Forum mondial de l'harmonisation des Règlements concernant les véhicules

Proposition de complément 39 à la série 03 d'amendements au Règlement n° 37 (Lampes à incandescence)

Communication du Groupe de travail de l'éclairage et de la signalisation lumineuse*

Le texte reproduit ci-après a été adopté par le Groupe de travail de l'éclairage et de la signalisation lumineuse (GRE) à sa soixante-sixième session afin d'introduire une nouvelle catégorie de sources lumineuses, H17. Il est fondé sur le document ECE/TRANS/WP.29/GRE/2011/36, tel que modifié par le paragraphe 4 du rapport (ECE/TRANS/WP.29/GRE/66, par. 4). Il est soumis au Forum mondial de l'harmonisation des Règlements concernant les véhicules (WP.29) et au Comité d'administration (AC.1) pour examen.

Annexe 1, ajouter les feuilles H17/1 à 6 entre les feuilles H16/4 et H6W/1, comme suit:

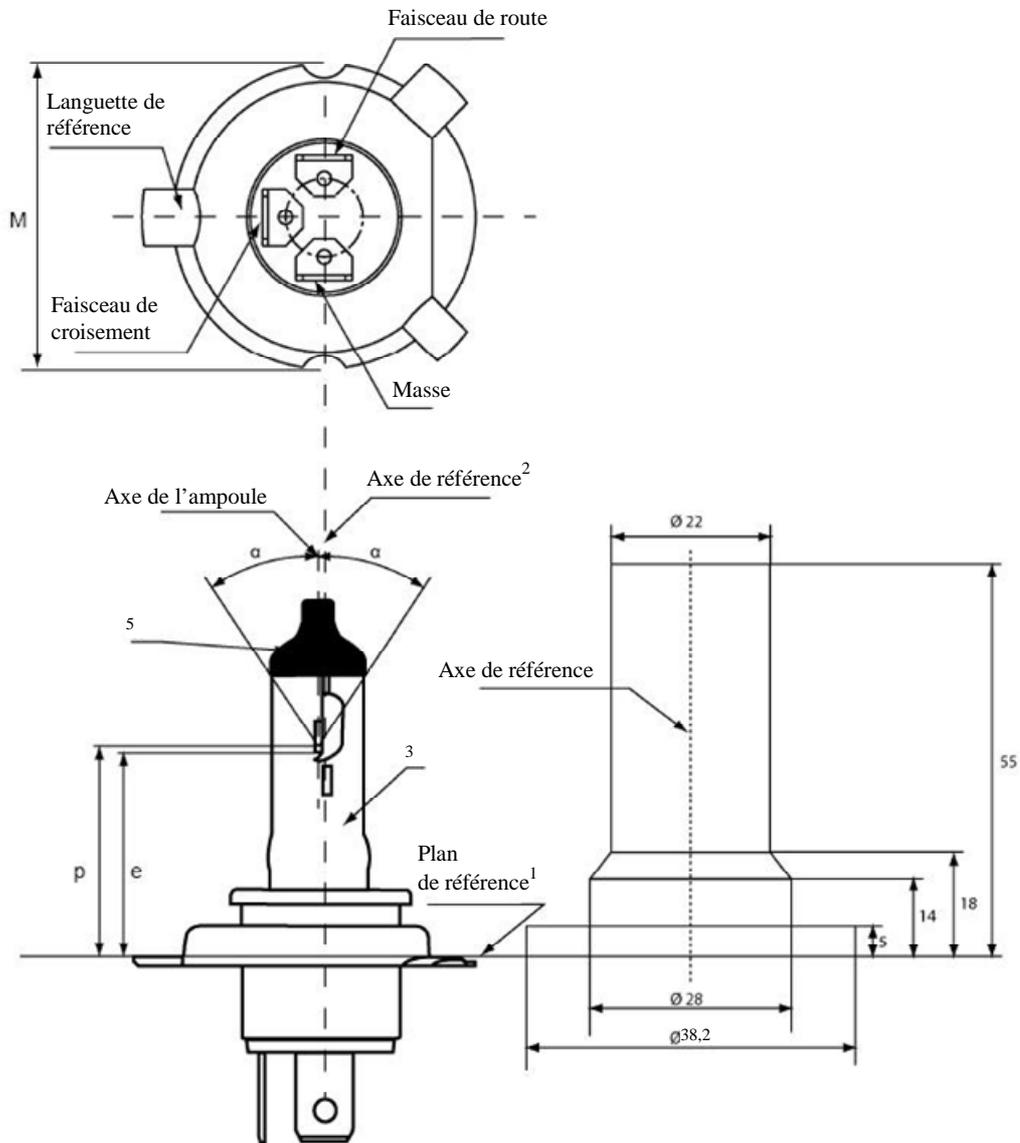
Les dessins ont pour seul but d'illustrer les principales dimensions (en mm) de la lampe à incandescence
